改善箇所説明図

改善の内容

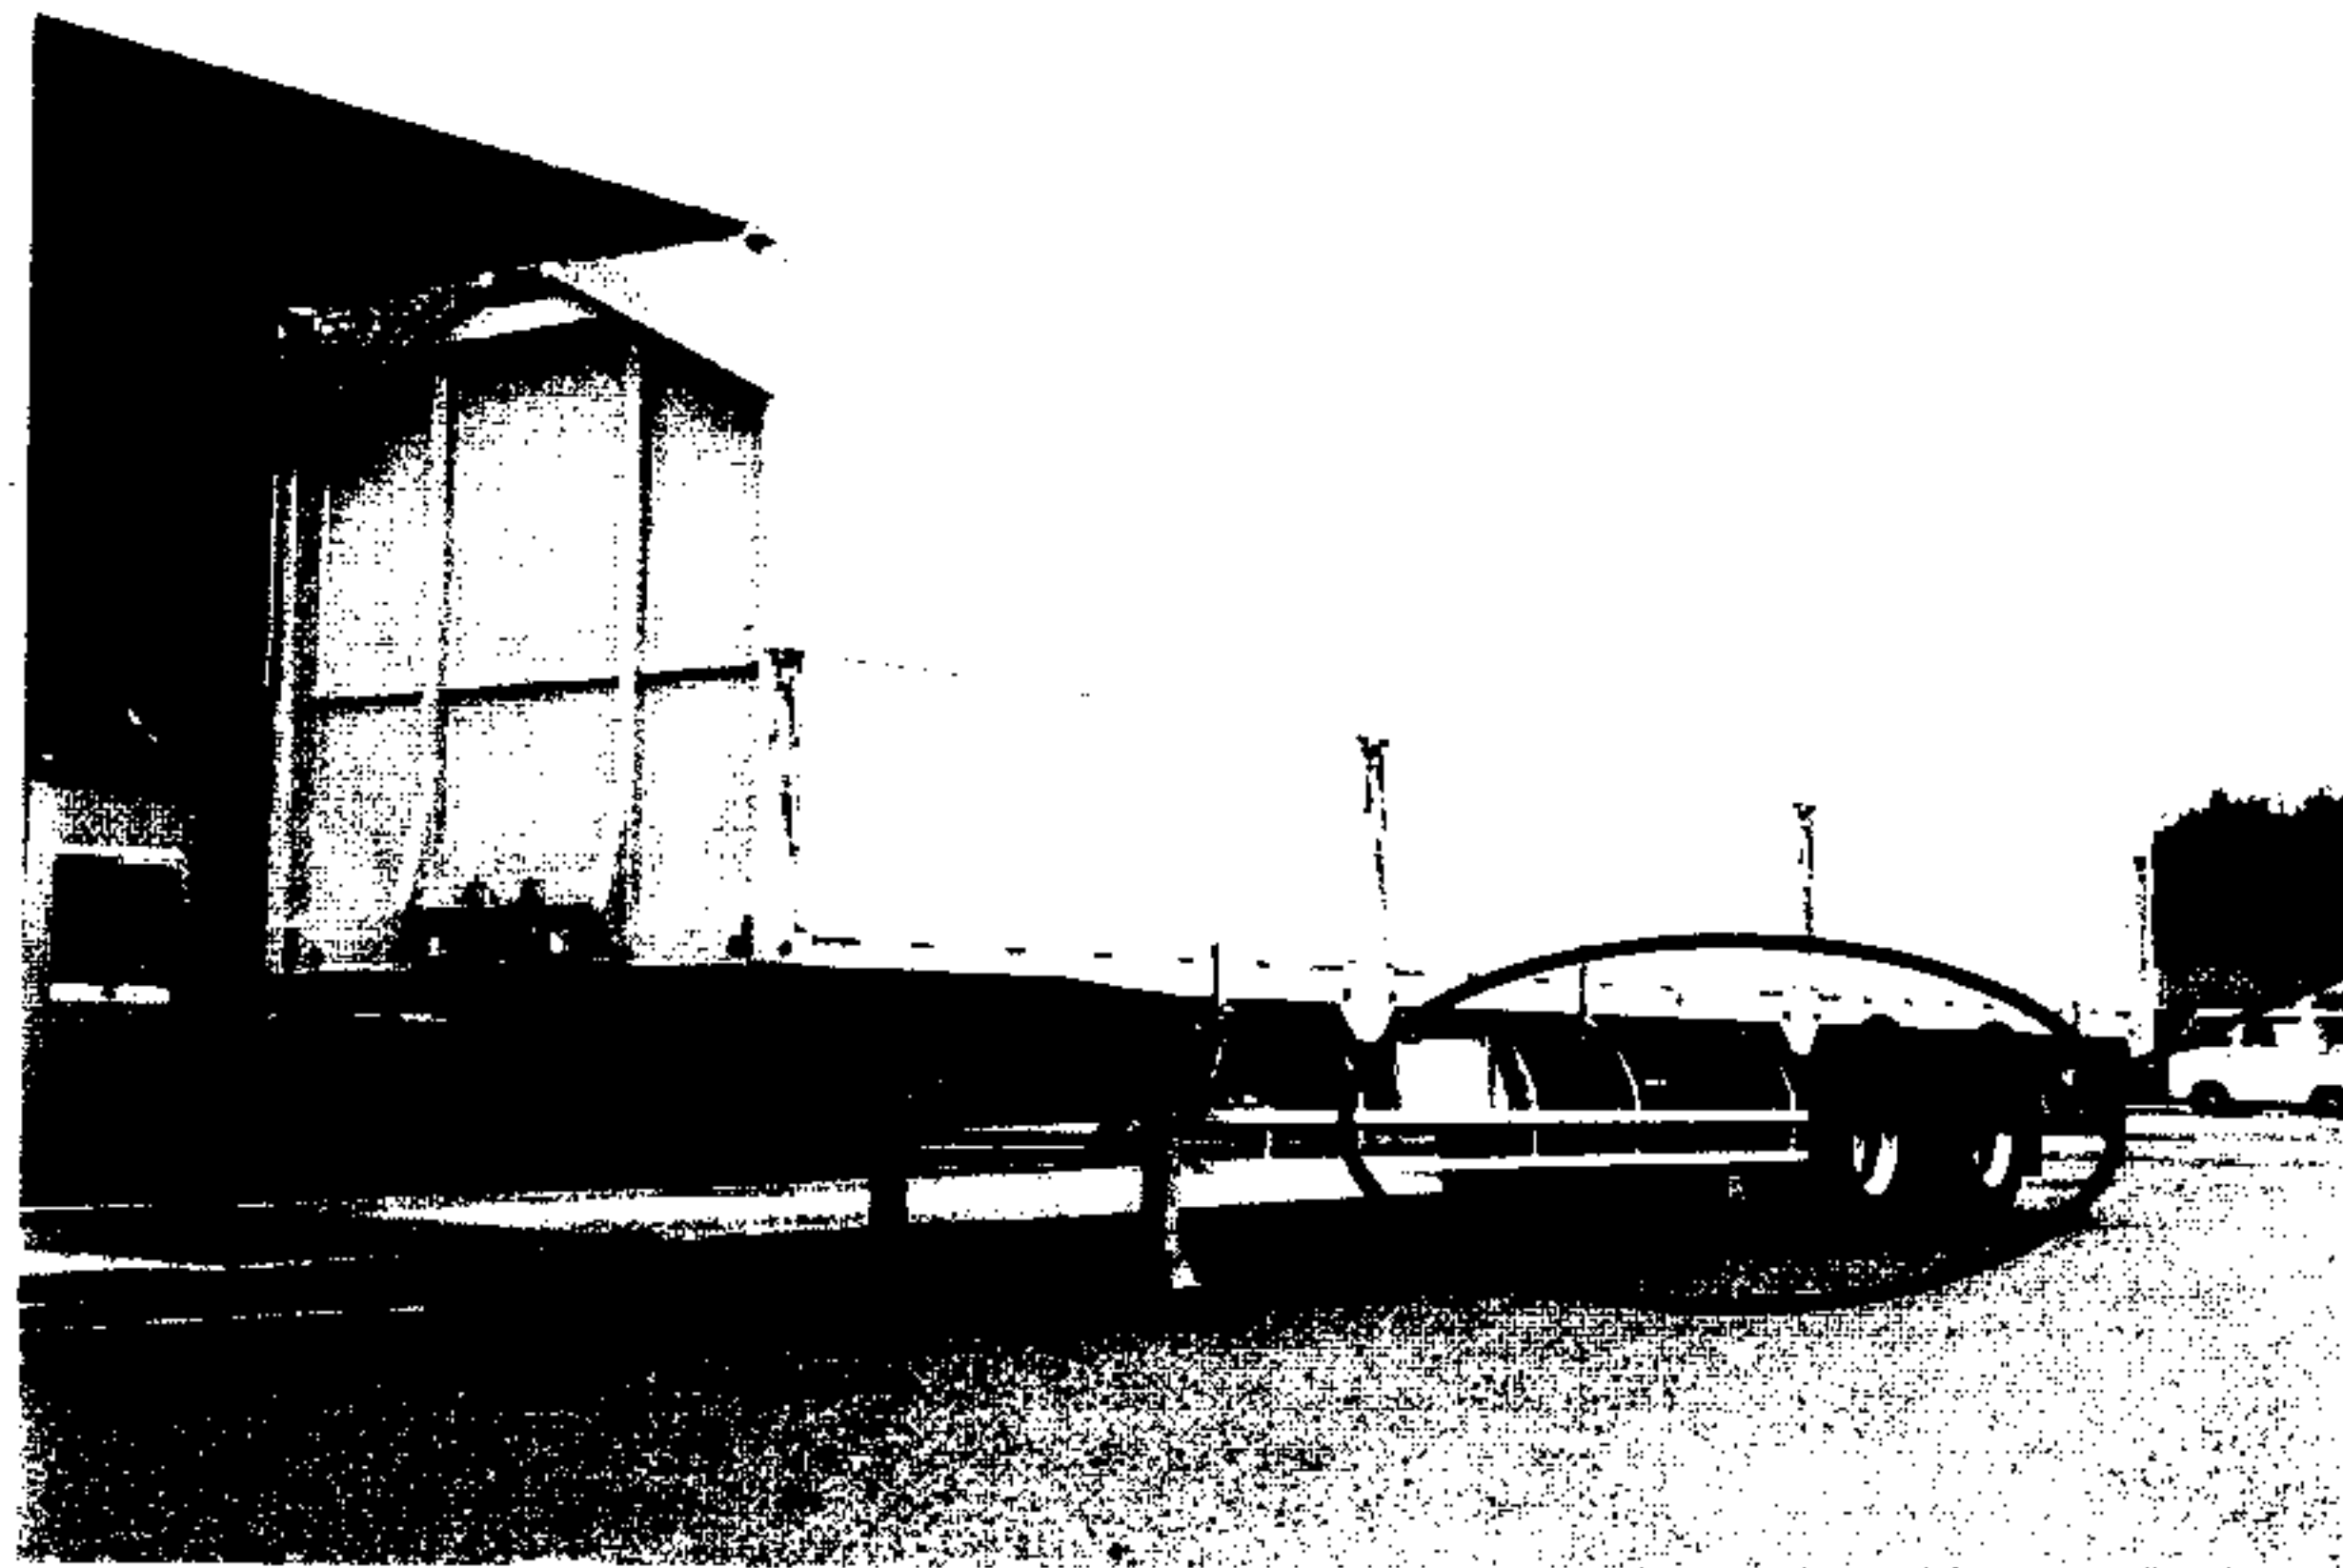
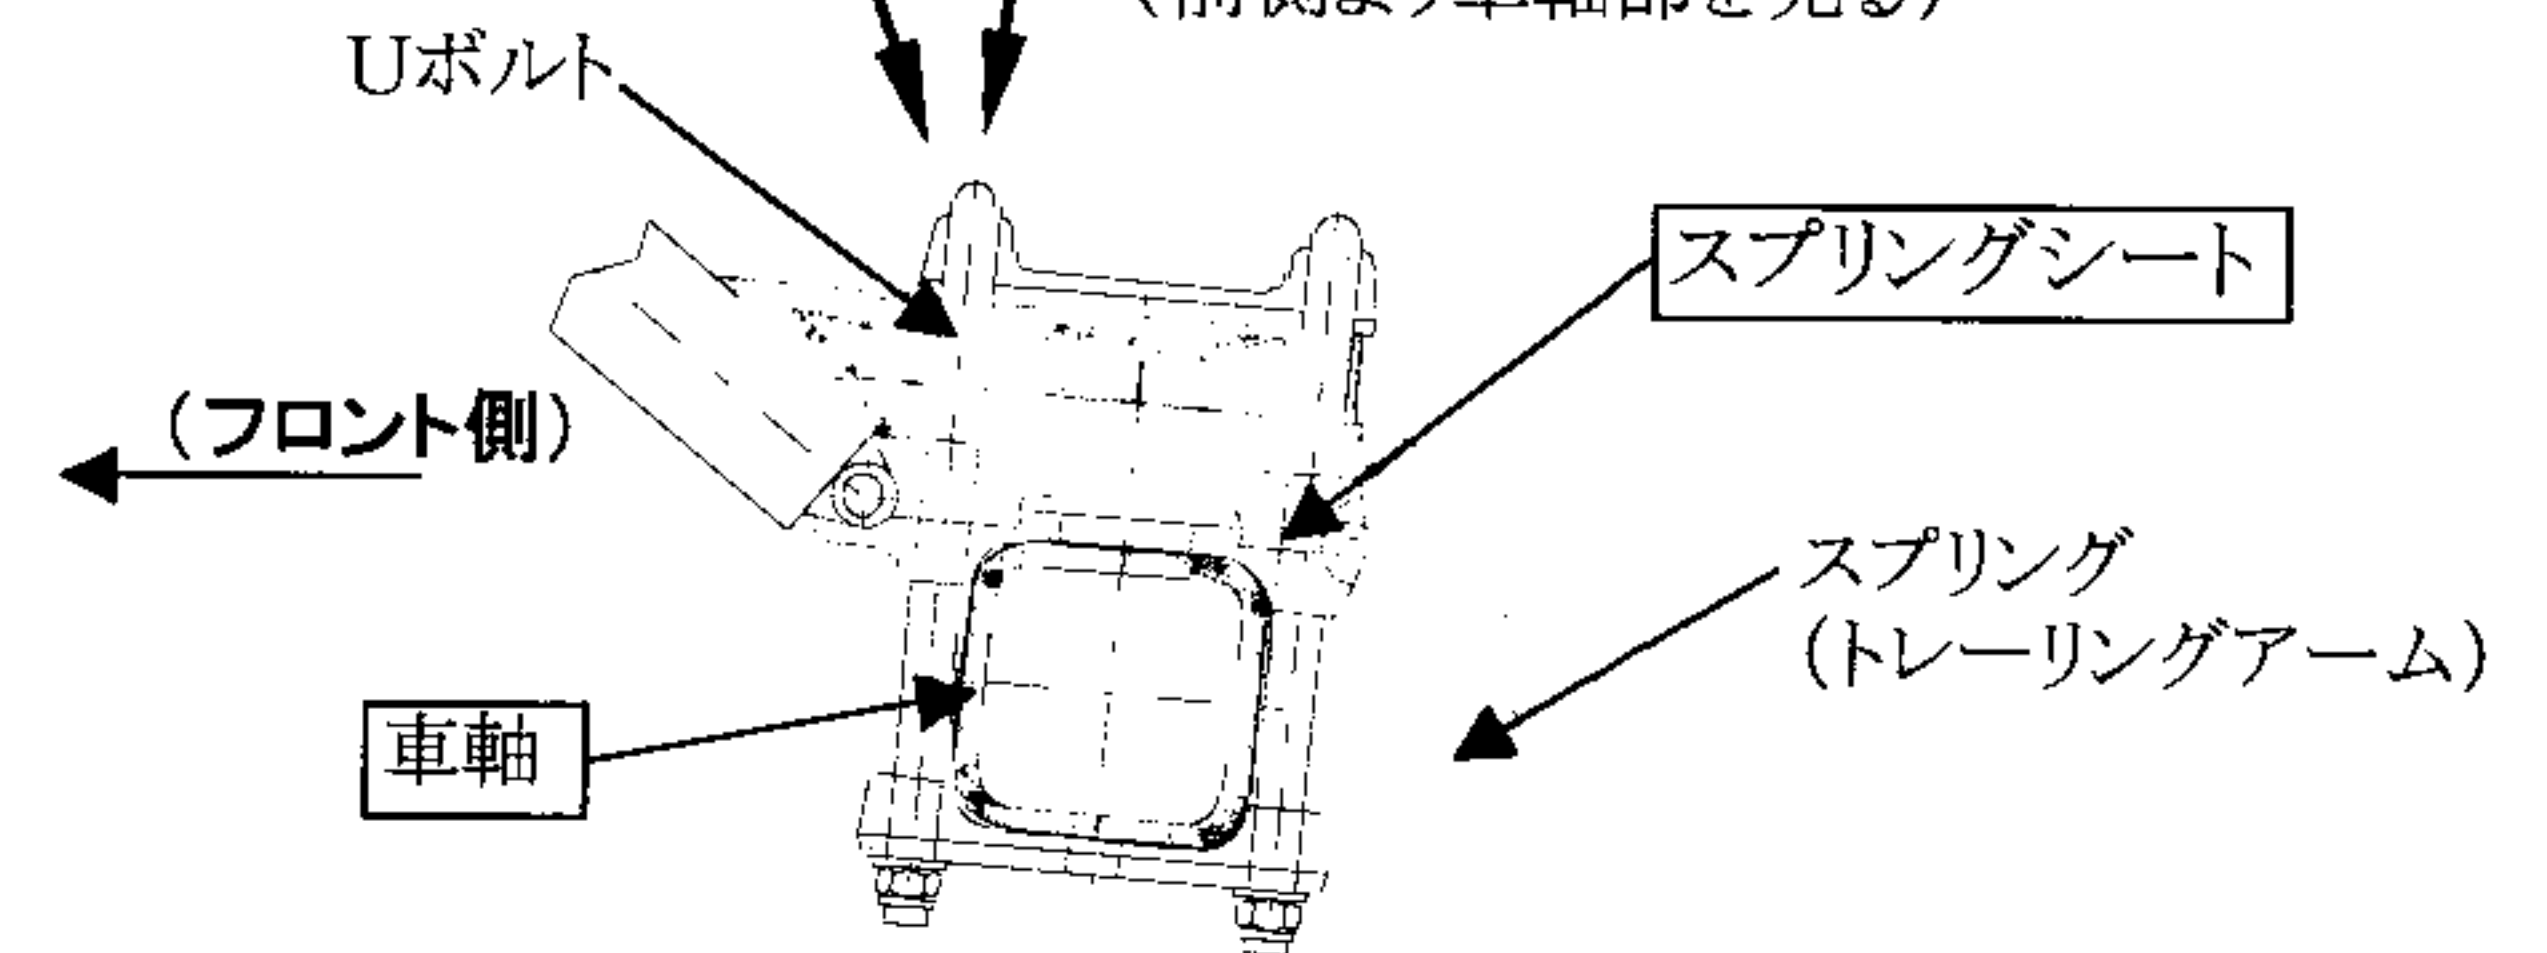
基準不適合発生箇所

エアサスペンション装着セミ・トレーラにおいて、スプリングシート(車軸の上に取付けられたスプリング用台座)の剛性が不足しているため、車軸の一部に過大な力がかかり、車軸に亀裂が入るものがある。そのため、そのまま使用を続けると、当該車軸が破損し、走行不能となるおそれがある。

全車両、スプリングシートを対策品と交換する。また車軸を新品に交換する。

改善前	改善後
 スプリングシート	 スプリングシート
